汎用インバータFREQROL-A700/F700シリーズ 電線部品変更のお知らせ

発行 日付	2010年3月	件 名	汎用インバータFREQROL-A700/F700シリーズ 電線部品変更のお知らせ	三菱電機株式会社名古屋製作所 〒461-8670 名古屋市東区矢田南5-1-14 Tel (052) 721-2111大代表
----------	---------	--------	---	--

例) FR-A740-110K

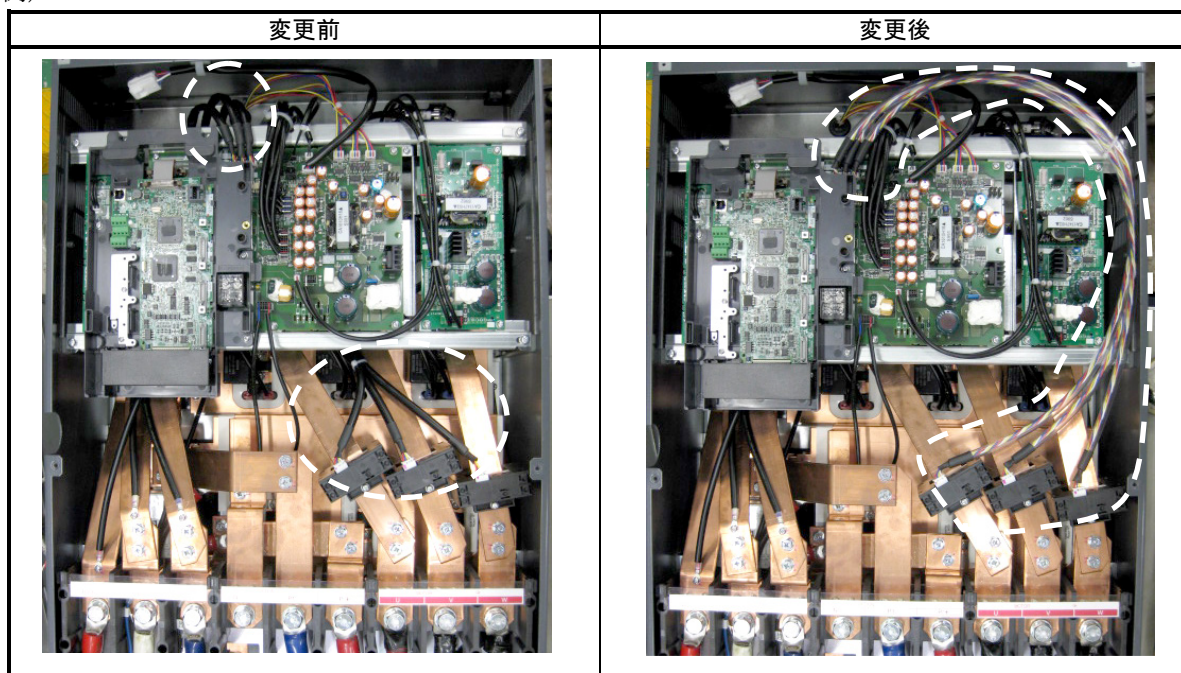
- ・入手性改善のため、電線部品のチューブ色を変更（黒→透明）にします。
- ・生産性改善のため、電線部品の配線経路を変更します。
